## 改善箇所説明図

### 基準不適合発生箇所

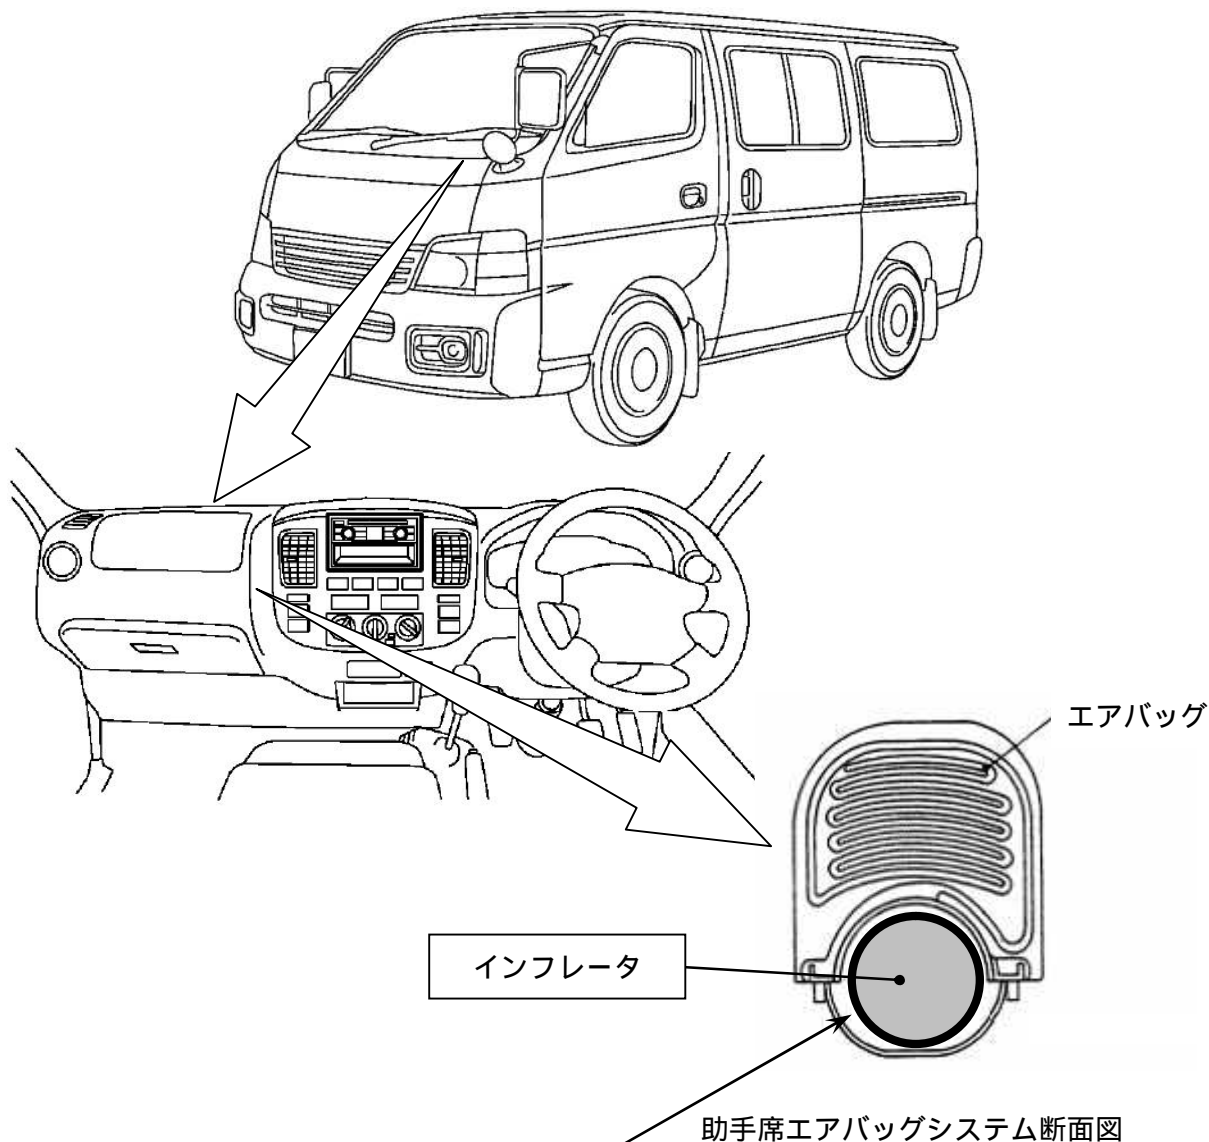
助手席用エアバッグのインフレーター（膨張装置）において、ガス発生剤の成型工程が不適切又は成型後の吸湿防止措置が不適切なため、密度が不足したガス発生剤が組み込まれたものがある。そのため、エアバッグ展開時にインフレーター内圧が異常上昇し、インフレーター容器が破損して飛び散り、出火したり乗員が負傷するおそれがある。

全車両、当該インフレーターを良品に交換する。なお、改善措置用部品の準備に時間を要することから、部品が供給できるまでの暫定措置として、助手席用エアバッグの機能を停止するとともに、助手席サンバイザ部に当該エアバッグが作動しない旨の警告を表示する。

識別：銀色のシールをモデルナンバープレートの右横に貼り付ける。
